Directive de Navigabilité de l'UK CAA de référence G-2021-0014-E

EMERGENCY AIRWORTHINESS DIRECTIVE

Number: G-2021-0014

ATA 28 – Fuel –Cylinder Quick Shut-off Valve Mounting Flange – Inspection / Replacement

Figure 1: CB437 Flanged Adaptors for Quick Shut-Off (QSO) valves

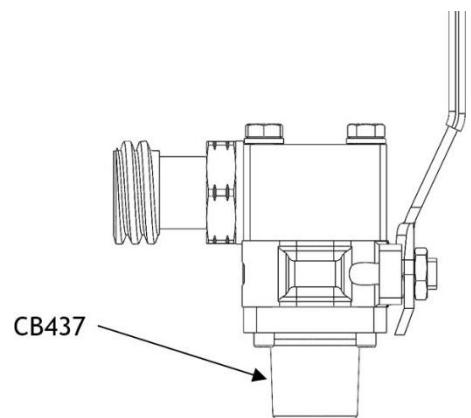
Certain Cameron Hot Air Balloon fuel cylinders are supplied with liquid offtakes that consist of a quarter turn ball valve mounted on a flanged adaptor (P/N CB437, see figure 1). Two recent batches of these adaptors have been manufactured with non-conforming (undersize) threads.

In certain cases, when the minimum sized adaptors are combined with cylinder bosses at maximum tolerance dimension and assembled to fuel cylinders, the thread can impinge ("bottom out") on the cylinder boss. Although the required tightening torque value can be achieved at installation, the torque required to unscrew the flange could be below the minimum value. In extreme cases the adaptor may be unscrewed by hand.

This condition, if not detected and corrected, could result in an uncontrolled release of liquid propane which in turn could result in a fire hazard that could damage the balloon and its envelope, ultimately leading to a forced emergency landing, during which balloon occupants and persons on the ground could be injured.

1. From the 04 October 2021 (the effective date of AD 2021-0010-E), before further flight, inspect each fuel cylinder where an affected part is fitted in accordance with the instructions in section 5 of the SB for leakage around the threaded joint between the QSO valve adaptor flange and the cylinder boss.

2. If, during the inspection as required by paragraph 1 of this AD, any leakage is detected, before next flight, remove the cylinder from service in accordance with the instructions of the SB.

3. If no leakage is detected, cylinders may be subject to a torque test. Satisfactory completion of the torque test allows the return of the cylinder to service until 31/01/2022, then final rectification action must be applied to all affected cylinders as per section 5 below. The torque test must be carried out by a Part-66 (or appropriately qualified) inspector. Details of the torque test are included in document CBL/TN/DCB/3287 (**See Reference Publications below**).

Cylinders that fail the torque check may be returned to service by replacing the QSO valve with a handwheel valve, P/N CB0824-0001, which has a Rego-type hose connection.

4. From the 04 October 2021 (the effective date of AD 2021-0010-E), do not install an affected part on any cylinder.
5. Within 4 months after 04 October 2021 (the effective date of AD 2021-0010-E), modify each cylinder by replacing the P/N CB437 issue F QSO flanged Adaptor, with a P/N CB437 issue G (or later issue) QSO flanged adaptor in accordance with the instructions of the SB, or by replacing the QSO valve assembly with a handwheel valve part No CB0824-0001 (this part has a Rego-type hose connection).

Figure 1: CB437 Adaptateurs à brides pour les vannes à fermeture rapide

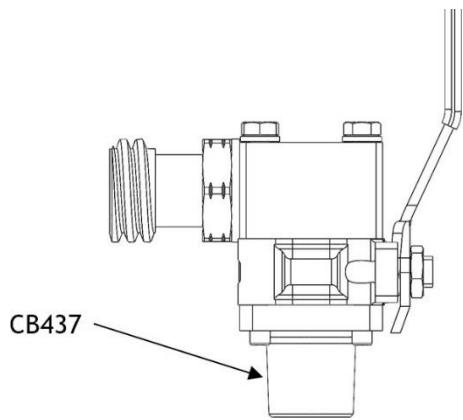
Certains cylindres à carburant pour ballon à air chaud Cameron sont fournis avec des sorties de liquide qui consistent en une vanne à bille quart de tour montée sur un adaptateur à bride (P/N CB437, voir figure 1). Deux lots récents de ces adaptateurs ont été fabriqués avec des filetages non conformes (sous-dimensionnés).

Dans certains cas, lorsque les adaptateurs de taille minimale sont combinés avec des moyeux de cylindre à la dimension de tolérance maximale et assemblés à des cylindres de carburant, le filetage peut empiéter ("bottom out") sur le moyeu du cylindre. Bien que la valeur du couple de serrage requis puisse être atteinte lors de l'installation, le couple nécessaire pour dévisser la bride pourrait être inférieur à la valeur minimale. Dans des cas extrêmes, l'adaptateur peut être dévissé à la main.

Cette condition, si non détectée et corrigée, pourrait entraîner un dégagement incontrôlé de propane liquide qui, à son tour, pourrait entraîner un risque d'incendie susceptible d'endommager le ballon et son enveloppe, entraînant finalement un atterrissage d'urgence forcé, au cours duquel les occupants du ballon et les personnes au sol pourraient être blessés.

1. À partir du 04 octobre 2021 (date d'entrée en vigueur de la CN G-2021-0010-E), avant tout autre vol, inspecter chaque cylindre à carburant sur lequel une pièce concernée est montée conformément aux instructions de la section 5 du SB pour détecter toute fuite autour du joint fileté entre la bride de l'adaptateur de la vanne QSO et le moyeu du cylindre.

2. Si, au cours de l'inspection requise par le paragraphe 1 de cette CN, une fuite quelconque est détectée, avant le vol suivant, mettre le cylindre hors service conformément aux instructions du SB.

3. Si aucune fuite n'est détectée, les cylindres peuvent être soumis à un test de serrage au couple. L'achèvement satisfaisant du test de serrage au couple permet la remise en service du cylindre jusqu'au 31/01/2022, puis une action de rectification finale doit être appliquée à tous les cylindres concernés conformément à la section 5 ci-dessous. L'essai de serrage au couple doit être effectué par un inspecteur Partie-66 (ou dûment qualifié). Les détails de l'essai de serrage au couple sont inclus dans le document CBL/TN/DCB/3287 (**voir les publications de référence ci-dessous**).

Les cylindres qui échouent à l'essai de serrage au couple peuvent être remis en service en remplaçant la vanne QSO par une vanne à volant, P/N CB0824-0001, qui a un raccord de tuyau de type Rego.

4. À partir du 04 octobre 2021 (date d'entrée en vigueur de la CN G-2021-0010-E), ne pas installer une pièce concernée sur un cylindre.

5. Dans les 4 mois suivant le 04 octobre 2021 (date d'entrée en vigueur de la CN G-2021-0010-E), modifier chaque cylindre en remplaçant l'adaptateur à bride QSO P/N CB437 édition F, par un adaptateur à bride QSO P/N CB437 édition G (ou une édition ultérieure) conformément aux instructions du SB, ou en remplaçant l'ensemble de la vanne QSO par une vanne à volant pièce n° CB0824-0001 (cette pièce a un raccord de tuyau de type Rego).
